911 GT3 Cup (991)

Kabelverlegung Drehzahlsensor

RPM sensor wiring loom routing

Bauteil / Part: Kabelstrang Getriebe / Wiring loom gearbox

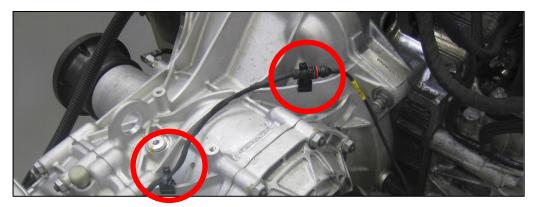
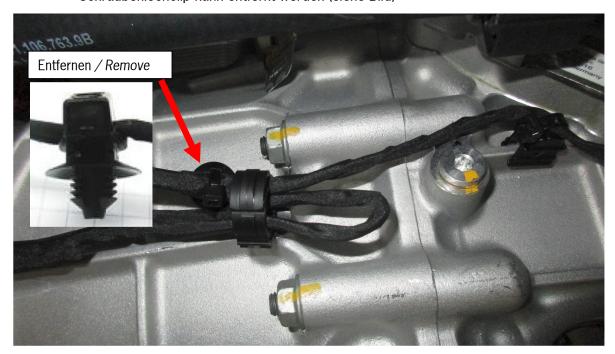
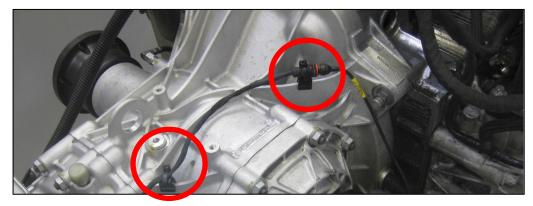
- Drehzahlsensor abstecken
- Clip A und B von Getrieberippen entfernen

- Kabel unterhalb der Achswelle durchführen und Clip A an gezeigter Position montieren (ca. 20 mm links vom Beginn der Gehäuserippe)
- Bei der Verlegung darauf achten, dass das Kabel des Drehzahlsensors genügend Abstand zur Zylinderkopfdichtung aufweist (scharfe Kante).

- Clip B an gezeigter Stelle unterhalb des Differentialdeckels anbringen

- Überschüssiges Kabel im wiederverwendbaren Clip sichern
- Schraubenlochclip kann entfernt werden (siehe Bild)

- Disconnect RPM sensor
- Remove clip A and B from gearbox ribbing

- Route cable below drive shaft and mount clip A to shown position (appr. 20 mm left from beginning of gearbox ribbing)
- Make sure cable of engine speed sensor stays as far away as possible from cylinder head seal (sharp edges).

- Mount clip B to shown position below differential cover

- Fix the excess length with the reusable clip as shown
- Thread clip may be carefully removed (see picture)
